**Avis délibéré de la mission régionale
d'autorité environnementale
Hauts-de-France
sur le projet de parc éolien « Les Quatre Mesures »
de la société « WP France 28 »
sur la commune de Laires (62)**

n°MRAe 2020-4900

Localisation du projet (source : étude d'impact page 18)

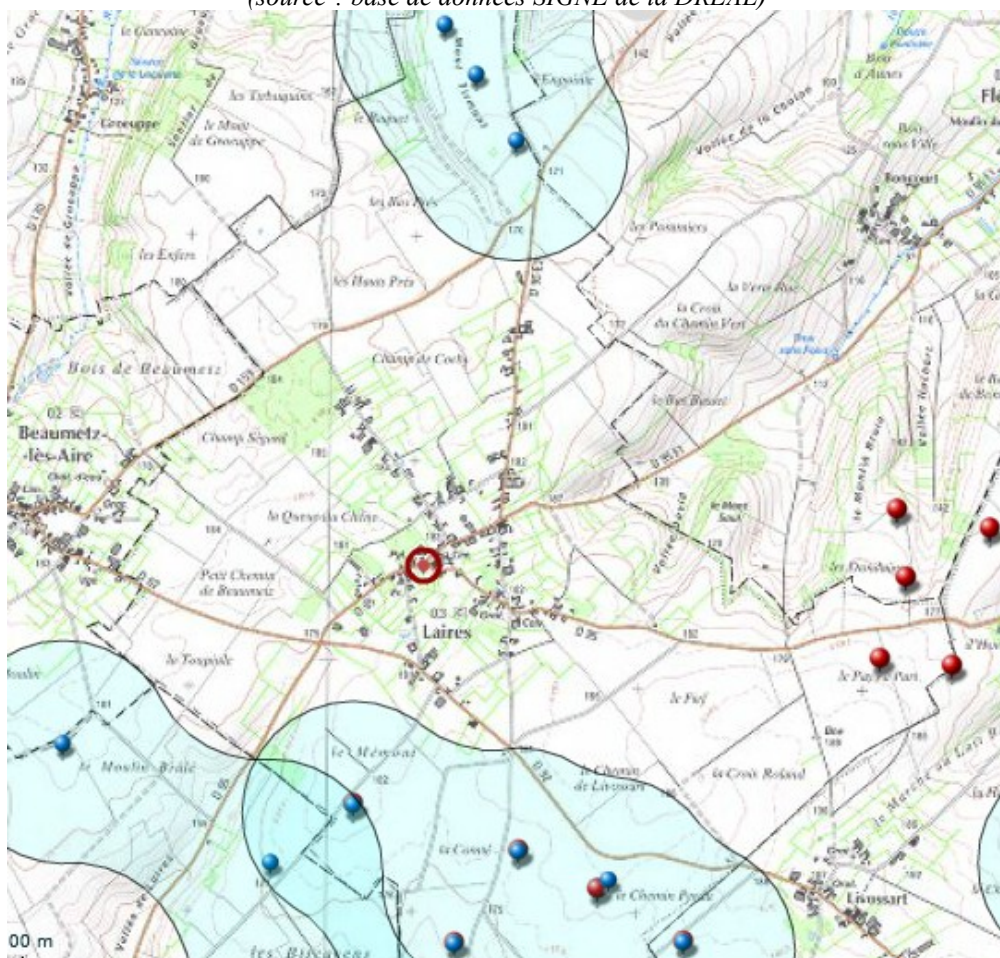
Le modèle de machine n'est pas encore choisi. Quatre modèles d'éoliennes sont envisagés :

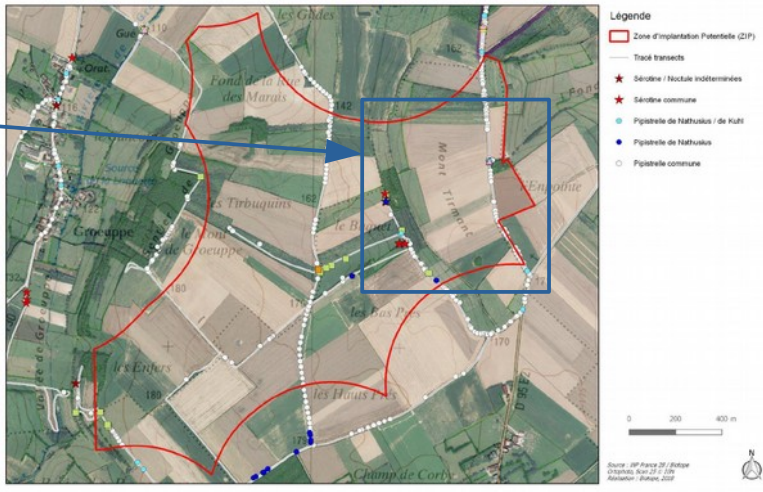
Concernant la flore, il est à noter que des espèces protégées sont présentes en limite de la zone d'implantation du projet, à proximité de l'éolienne la plus au nord. Il s'agit de plusieurs individus d'Ophrys abeille et d'Orchis de Fuchs (étude d'impact, cartes pages 94 et 96 et notamment page 262 présentant la localisation des éoliennes).

Une mesure de réduction est prévue par l'accompagnement du chantier par un écologue et le balisage des secteurs sensibles (mesure MR8 page 361 de l'étude d'impact). La mesure nécessite d'être précisée (quand le balisage sera-t-il réalisé ? Des espaces tampons sont-ils prévus ? La mesure intègre-t-elle le suivi des nichées de busards ?).

L'autorité environnementale recommande de compléter, préciser et renforcer la mesure de réduction n°8 d'accompagnement du chantier par un écologue.
